OPPDRAAG	Simonsviken Næringspark	DOKUMENTKODE	10263527-RIGberg-NOT-001
EMNE	Skredfarevurdering iht. TEK17	TILGJENGELIGHET	Åpen
OPPDRAAGSGIVER	Simonsviken Næringspark AS	OPPDRAAGSLEDER	Solveig Nøttestad
KONTAKTPERSON	Bjørn Frode Skaar	SAKSBEHANDLER	Solveig Nøttestad
KOPI	Aslaug Sæther	ANSVARLIG ENHET	10233013

Uavhengig kvalitetssikring av skredfareutredning i Simonsviken næringspark, Bergen kommune

OPPDRAG	Simonsviken Næringspark	DOKUMENTKODE	10263527-RIGberg-NOT-002
EMNE	Tilsvar uavhengig kvalitetssikring av Skredfarevurdering iht. TEK17	TILGJENGELIGHET	Åpen
OPPDRAGSGIVER	Simonsviken Næringspark AS	OPPDRAGSLEDER	Solveig Nøttestad
KONTAKTPERSON	Bjørn Frode Skaar	UTARBEIDET AV	Solveig Nøttestad
KOPI	Aslaug Sæther	ANSVARLIG ENHET	10233013 Skred, naturfare og ingeniørgeologi

Figur 2-1. Klimadata fra AV-klima [11].

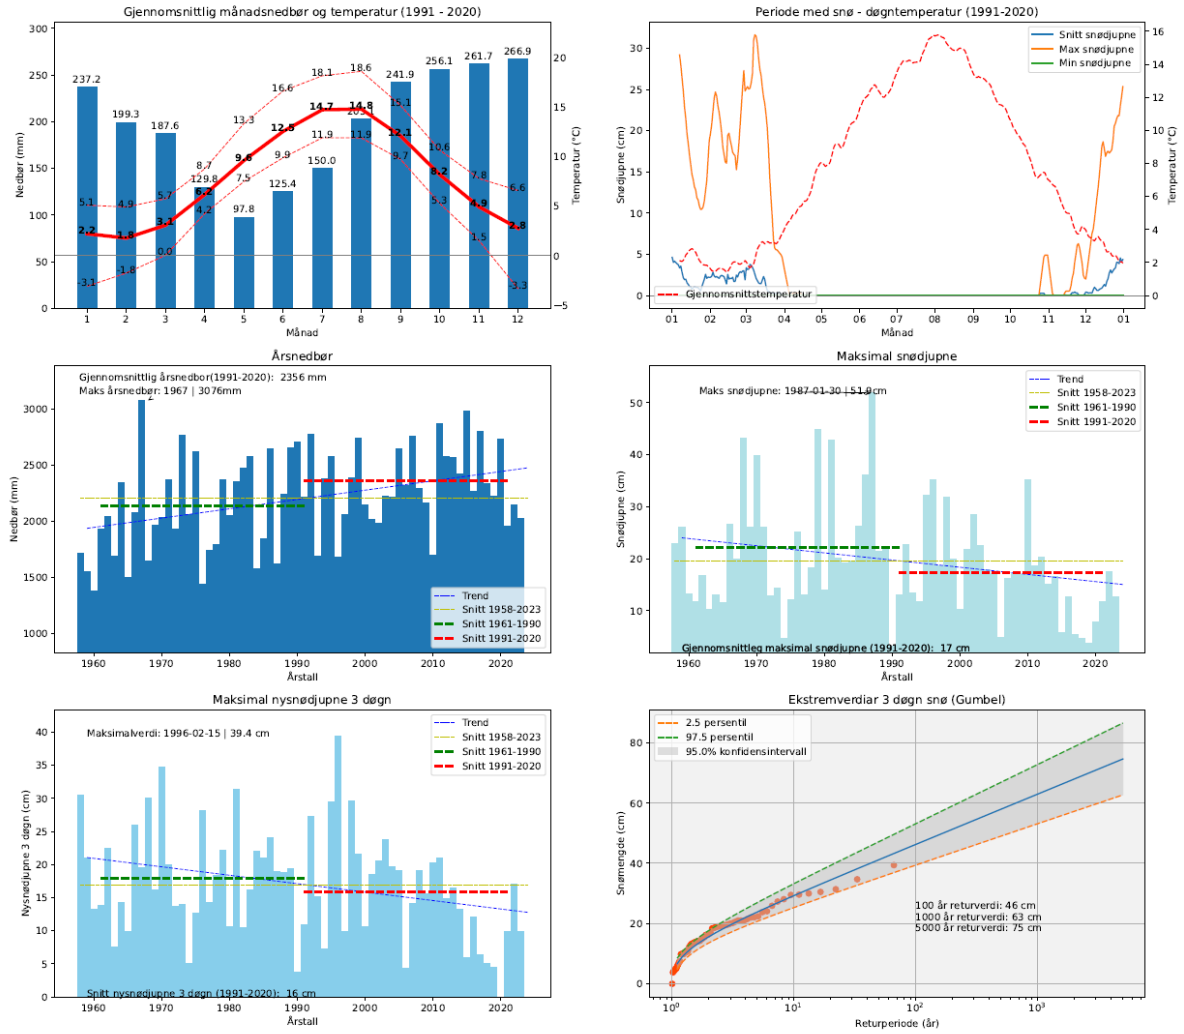
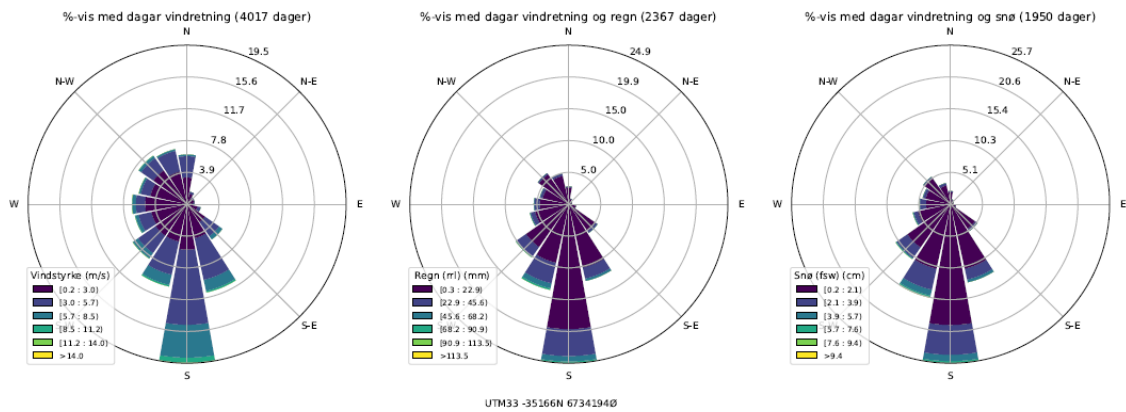
2.11.	Klimadata	ANM	Figur fra AV-klima kan med fordel gjengis.

2.11.	Klimadata	ANM	Figur fra AV-klima kan med fordel gjengis.	Figurer lagt inn
